D. José Vicente Alagarda Sáez, portavoz del grupo municipal de Ciudadanos-Partido de la ciudadanía en el M.I. Ayuntamiento de Caudete, presenta y propone para su votación en el Pleno la siguiente moción:

Moción para la mejora del proyecto de la autovía A-33

Camino de La Encina en un estado penoso. Este no puede ser el principal acceso a Caudete.

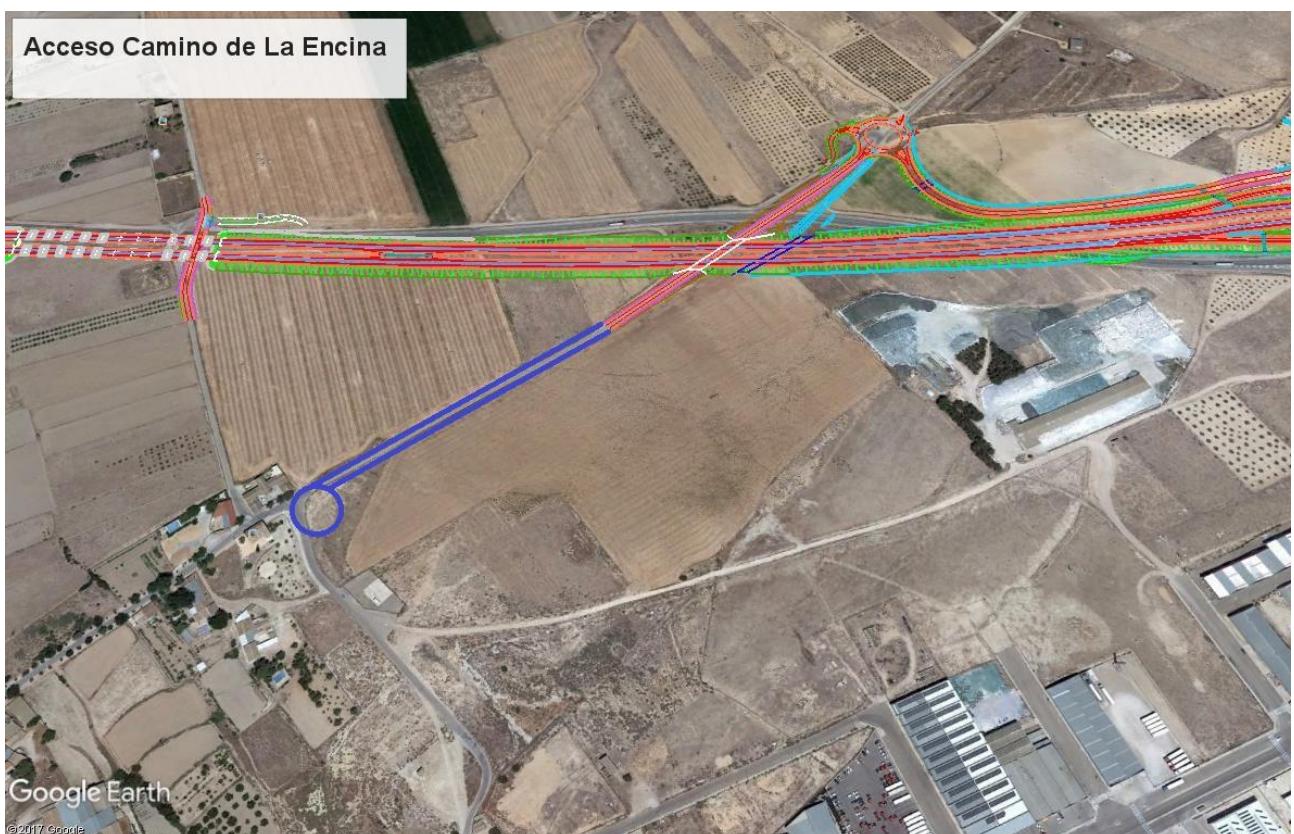
- 2.- El enlace de Caudete N-344 consta de dos salidas desde una glorieta a nivel, una al polígono industrial Los Villares y otra urbana a Caudete, pero esta última se soluciona con una glorieta y una reposición parcial del camino de la Encina (llamado en el proyecto camino de Fuente La Higuera) que actualmente tiene una sección de 4.50 m. La reposición termina a 400 m del pueblo en el camino que no tiene firme adecuado para soportar el aporte extraordinario de tráfico producido por dicho enlace. Además acaba en un cruce de dos caminos y el inicio de la calle San Jaime por lo que crea un cruce conflictivo y peligroso que debería solucionarse con otra rotonda.

- 1 – Exigir que se repongan los caminos de servicio longitudinales entre la línea de expropiación y el pie del talud de los terraplenes.
- 2 – Exigir que se mejore el enlace de Caudete N-344 con la prolongación de la reposición del camino de La Encina hasta la entrada del pueblo en calle San Jaime solucionando dicha intersección con otra rotonda que no está en proyecto.
- 3- Exigir que se construya un nuevo vial de salida desde el Parque Tecnológico hasta el enlace con la A-33, lo que implica la construcción de un nuevo paso superior sobre el FFCC con ancho y parámetros de trazado adecuados para soportar el tráfico pesado y que garantice la seguridad del tráfico rodado eliminando dicho punto negro.

Actual acceso al Parque Tecnológico.

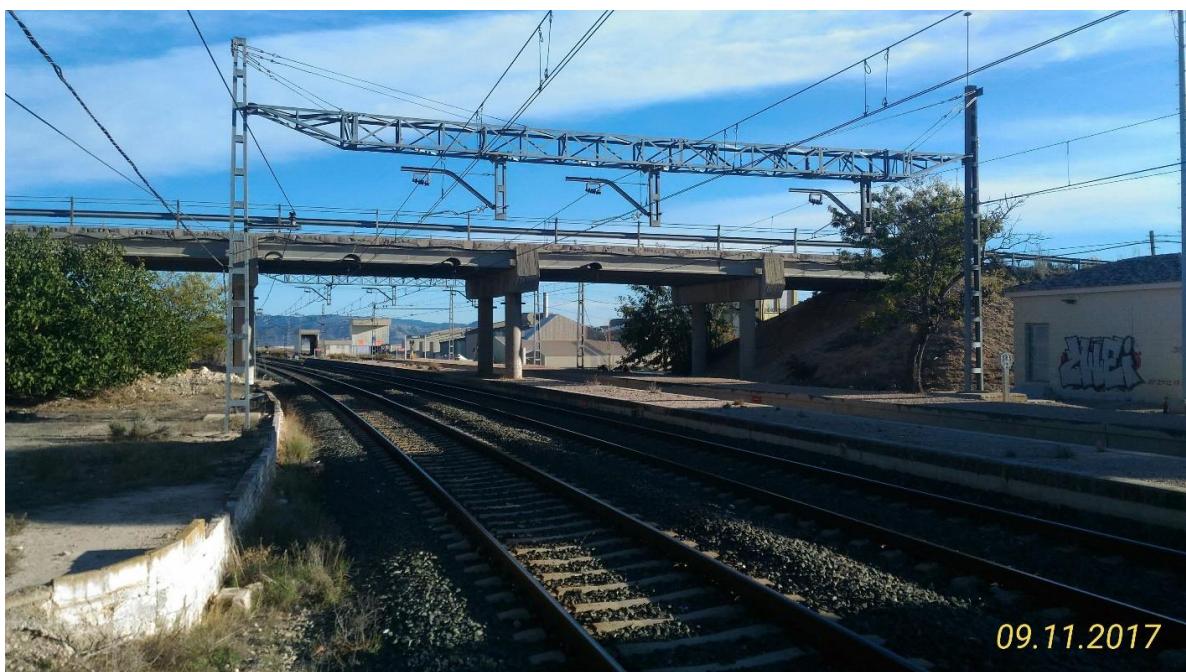
- 3.- Actualmente la salida del tráfico pesado desde el Parque Tecnológico hacia la A-31 se realiza con salida directa a la N-344 desde la rotonda del Parque Tecnológico. Sin embargo, la comunicación de tráfico pesado del parque tecnológico con la A-33 se resuelve en este Proyecto aprovechando una estructura antigua sobre el FFCC con más de 30 años, de anchura insuficiente, con durabilidad muy limitada en el tiempo debido a su antigüedad y al estado de conservación en el que se halla, y cuyo trazado es un conocido punto negro de la antigua N-344 donde ha habido varios accidentes mortales por la falta de visibilidad del cambio de rasante y curva en "S" con punto de inflexión en la estructura que incumple los parámetros de la norma vigente de circulación.

Puente sobre el Ferrocarril.

Detalles de los daños del puente.
